# 福島第一原子力発電所構内における全面マスク着用 不要とするエリアの設定並びに運用の変更について

2020年12月24日

東京電力ホールディングス株式会社

## 1. 変更内容

主要な構内連続ダストモニタの推移(月平均)

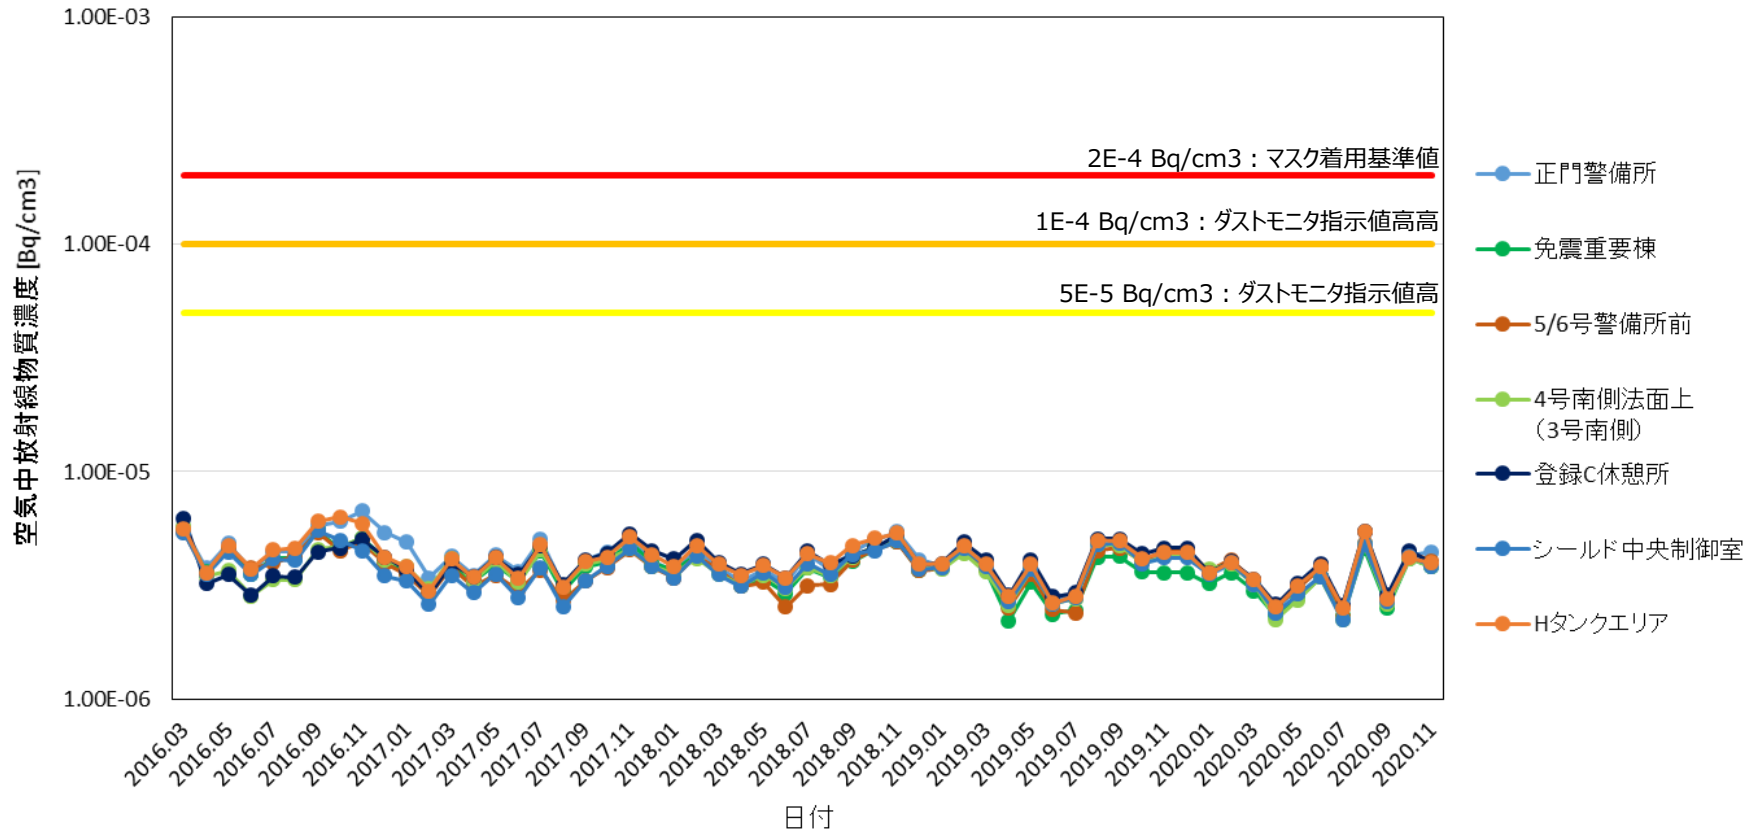
2011年10月～2020年11月現在において、構内に設置したダストモニタ（15箇所）の指示値がマスク着用基準を超えた実績は、2013年8月の3号機原子炉建屋上部がれき撤去工事の際（ $8.4E-4Bq/cm^3$ ：免震重要棟前ダストサンプリング結果）の一度だけである。

至近4年間の指示値は、 $10^{-6}$ 乗  $Bq/cm^3$ オーダーで推移しており、マスク着用基準（ $2E-4Bq/cm^3$ ）を一桁以上下回っている。
